한국전력공사 상임감사위원 개선 요구

제 목 : [6] 응이손2 발전소 EIF 책임한계점 명확화

소 관 부 서 : 베트남 응이손 법인

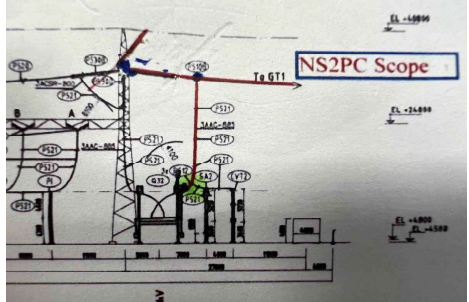
그런데 「PPA 제11조, Electrical Interconnection Facilities」에서는 발전기 승압변압기의 단로기 측을 발전소와 스위치야드 간 상호 연결의 접속점으로만 명시하고 있고 재산한계점에 대하여는 명확히 구분짓고 있지 않아 이는 향후 고장발생 시 원인유발의 분쟁 소지가 충분하므로 책임소재의 정확한 구분을 위하여 재산한계점을 명시하고 재산한계점이 표시된 설비도면을 부속서류로 첨부하도록 계약을 변경하여야 한다.

우리회사의 전력거래 및 구매를 위한 사업자 간의 규정인 「송·배전용전기설비 이용규정」 제25조에는 재산한계점 결정을 표준설비인 경우 접속점으로 규정하고 있고 제26조에는 전기안전 및 설비의 운전유지의 책임한계를 재산한계점으로 명시하고 있어 이를 준용하여 변경함이 타당하다.

따라서, PPA 내 ARTICLE 11. ELECTRICAL INTERCONNECTION FACILITIES의 11.3 Interconnection Point에 Property Limit Point를 추가로 명기하여 동일함을 표시하고 SCHEDULE 3(별표 3)에는 아래와 같이 관련 설비도면을 첨부하여 철구와 현수애자 및 송전선로 인하선의 재산한계점을 정확히 명기하여야 한다.

응이손2 발전소는 Interconnection Point를 Property Limit Point와 동일시하고 재산한계점이 표시된 설비도면을 첨부하여 PPA 계약을 변경함에 동의하였다.

베트남 응이손 법인장은 재산한계점 명시 및 재산한계점이 표시된 설비도면을 첨부하여 PPA 계약변경을 추진하여 주시기 바랍니다.(개선)
